Betriebskonzept S21 ist ein planerischer
Mißgriff

Erörterungstermin zu PFA1.3b
Messe Stuttgart
26.-29. April 2021

Einwendung des DBV

Konzept Stuttgart 21

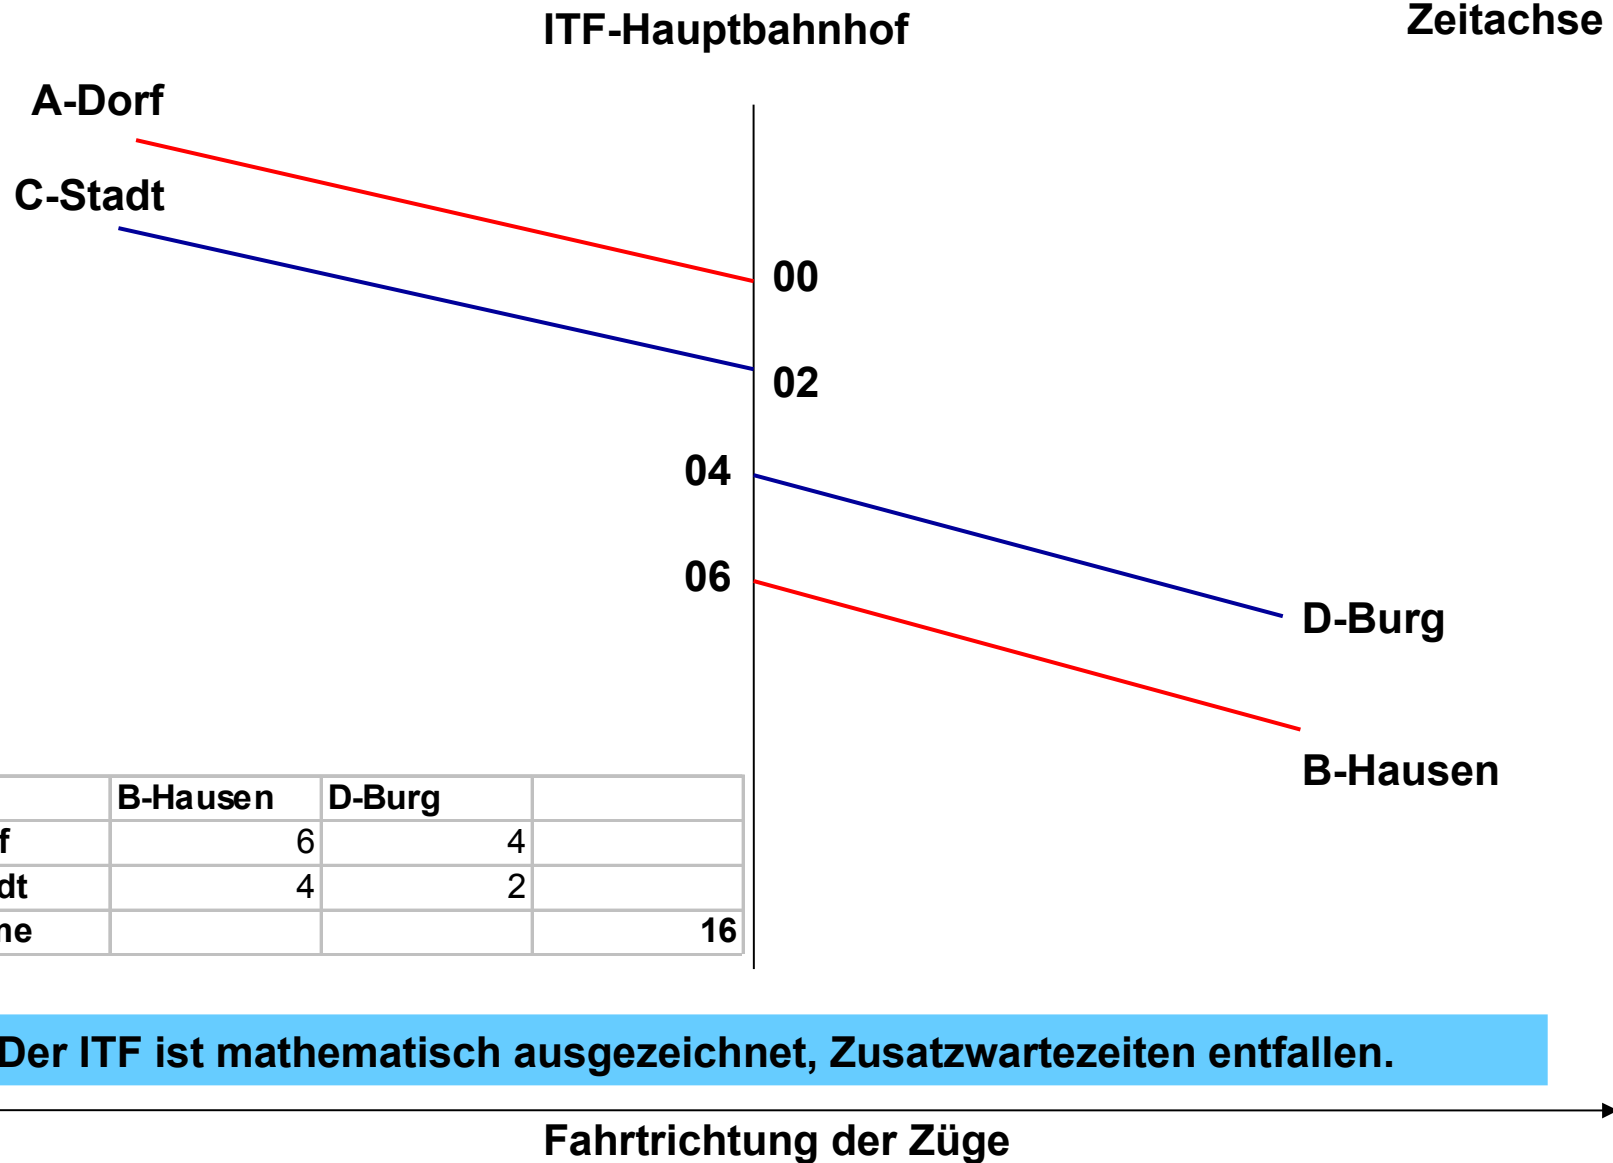
Integrierter Anschluß

Der ITF ist mathematisch ausgezeichnet, Zusatzwartezeiten entfallen.
